Deel P 400	Groep 37
Betreft zekering 19 en 26 bij gebruik aanhanger	NO. NL435
	Datum 920825

Service Bulletin

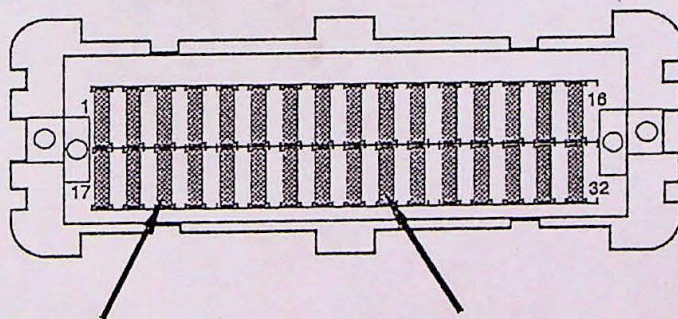
Bij 440/460 vanaf ch.nr. 250000 (MY'92) kan het voorkomen dat de zekering van de richtingaanwijzers (zekering 19) en/of de waarschuwingslichten (zekering 26) doorbranden bij gebruik van een aanhanger.

De gemonteerde zekeringen zijn te licht voor gebruik met aanhanger.

zekering 19 : 10A
zekering 26 : 15A

vervang zek. 19
(5A of 7,5A)
door 10A

vervang zek.26
(7,5A of 10A)
door 15A
